Antwortenkatalog

Vergabestelle: Staatliche Hochbau- und Liegenschaftsverwaltung Mecklenburg-Vorpommern
Maßnahme: Standort Richtenberg NA21 Netzoptimierung Digitalfunk
Vergabe: BOS Netzopt. Omi-Antenne
Vergabe-Nr: 25A0110N

Arbeitspodest

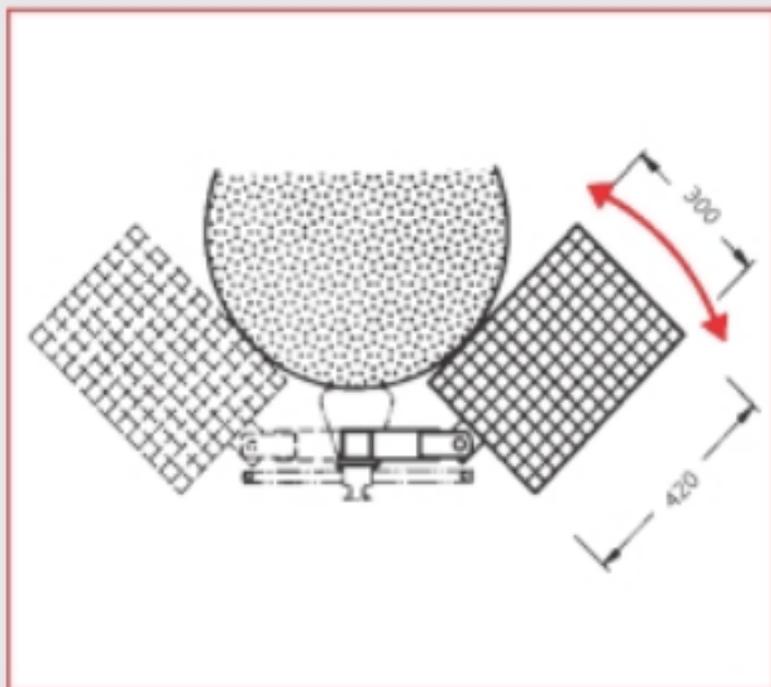
Frage: *Betreff:* »[ID: 90977] Arbeitspodeste und Schellen mit Sicherungsösen«
Inhalt: »Können Sie die genauen Typbezeichnungen der in der AP eingezeichneten Arbeitspodeste und Schellen mit Sicherungsösen zur Verfügung stellen?«

Im Anhang finden Sie eine Abbildung. Die Typenbezeichnung zum Arbeitspodest kann dieser entnommen werden.

Den Sicherungsring werden wir, auf Grund der beengten Verhältnisse am Mast, selbst entwickeln. Daher können wir keine genaue Typenbezeichnung für die Schellen mit Sicherungsösen angeben. Einen Standard-Sicherungsring zu montieren wird nur mit sehr hohem Aufwand möglich sein.
